PROGETTO DEFINITIVO PER LA REALIZZAZIONE DI UN IMPIANTO DI  
PRODUZIONE DI ENERGIA ELETTRICA DA FONTE EOLICA E RELATIVE  
OPERE DI CONNESSIONE - 8 AEROGENERATORI -

**INTEGRAZIONI RICHIESTE DAL MINISTERO DELLA TRANSIZIONE ECOLOGICA**

**ACQUE SUPERFICIALI E SOTTERRANEE**

N. Elaborato: **D06**

**Figura 1 – Stralcio del PGRA con l'indicazione dei due punti in cui è previsto il passaggio del cavidotto esterno – attraversamento sul Fosso Rinaldi e attraversamento sul Torrente Carapelle.**

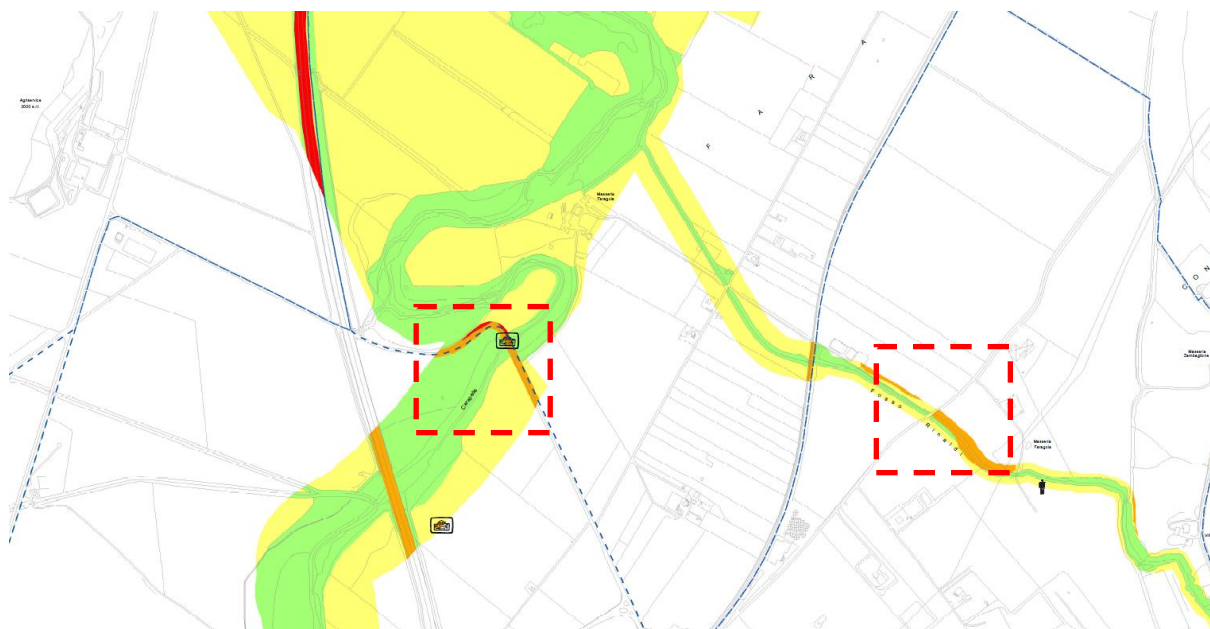
- *Si chiede al proponente di illustrare come sia stato tenuto conto della coerenza con la vigente normativa di settore e l'adozione di tutti gli accorgimenti necessari al fine di evitare, secondo quanto previsto dalla Direttiva 2000/60/CE e dalla Direttiva 2007/60/CE, impatti negativi sui corpi idrici, il deterioramento dello stato qualitativo o quantitativo degli stessi ed il mancato raggiungimento degli obiettivi di qualità.*
- *Deve essere approfondita l'analisi degli impatti e delle eventuali misure di mitigazione sulle sorgenti e sul reticolo idrografico derivanti da tutte le opere connesse previste dal Progetto del Parco eolico.*

Inoltre si è evitato di localizzare gli aerogeneratori, la sottostazione e la gran parte delle opere previste in progetto nelle aree perimetrate dal Piano di Gestione del Rischio Alluvione di cui alla Direttiva 2007/60/CE. Solo due brevi tratti del cavidotto esterno attraversano aree a pericolosità e rischio alluvioni, in corrispondenza del passaggio sul Fosso Rinaldi e del Torrente Carapelle. In entrambi i casi la posa del cavo è prevista su viabilità esistente e l'attraversamento del Fosso Rinaldi è previsto in TOC, mentre in corrispondenza del Torrente Carapelle un'asta viene superata in TOC, un'altra asta viene superata con staffaggio ad un ponte esistente. Nel caso delle TOC, il passaggio del cavo è previsto ad una profondità di almeno 2m rispetto al fondo alveo. In tal modo in nessun caso l'intervento comporterà modifiche al regime idrografico attuale, né inciderà sulla naturale evoluzione del reticolo idrografico.
